Odpovede na otázky položené v rámci verejnej súťaže s predmetom zákazky „Interport Haniska – dodanie a montáž 2 ks semi-automatických kontajnerových portálových žeriavov 41 t“

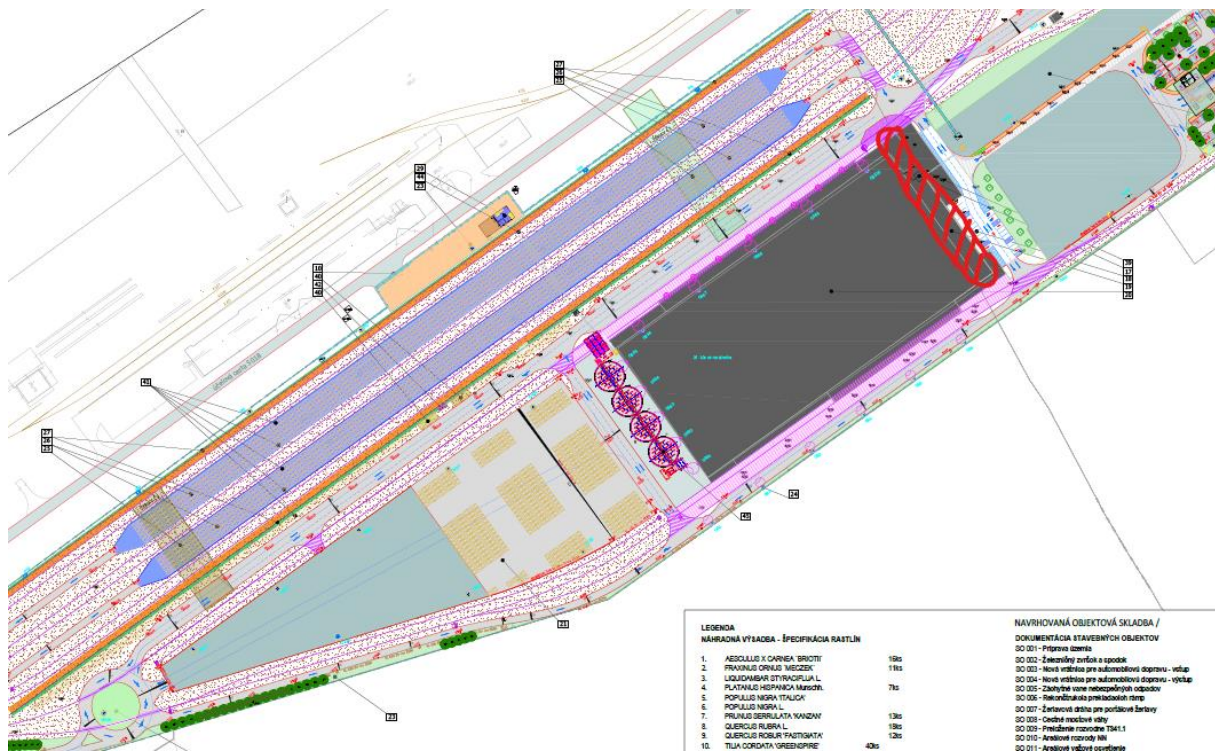
5. Čo znamená čierny sektor na hornom pohľade terminálu? Je to administratívna budova? Kde sa v termináli nachádza administratívna budova?

Áno, na obrázku nižšie je znázornené, kde presne sa administratívna budova nachádza.
